CESシリーズ 部品変更のご案内

1. 対象機種

- CES48120-6
- CES48150-4
- (標準品、準標準、マイナーチェンジを含む)

図1 表面、部品実装位置

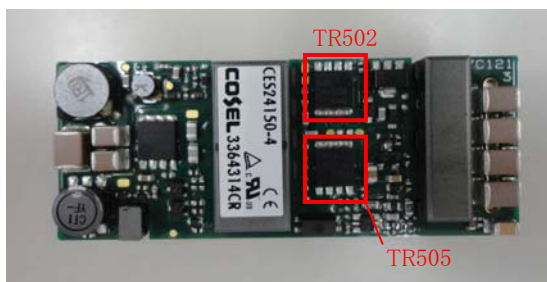
使用する整流トランジスタを表2.1のように変更します。
変更前後における電気的特性や仕様の変更は、ございません。

項番	機種名	品番	変更前 (型名・定格)		変更後 (型名・定格)	
1	CES48120-6	TR502	HAT2200WP (ルネサスエレクトロニクス)	100V 20A	BSC190N12NS3 (インフィニオン)	120V 44A
		TR505	HAT2200WP (ルネサスエレクトロニクス)	100V 20A	TPH1400ANH (東芝)	100V 24A
2	CES48150-4	TR502	HAT2200WP (ルネサスエレクトロニクス)	100V 20A	TPH1400ANH (東芝)	100V 24A
		TR505	HAT2200WP (ルネサスエレクトロニクス)	100V 20A	TPH1400ANH (東芝)	100V 24A

※外観上の大きな変更はございません。
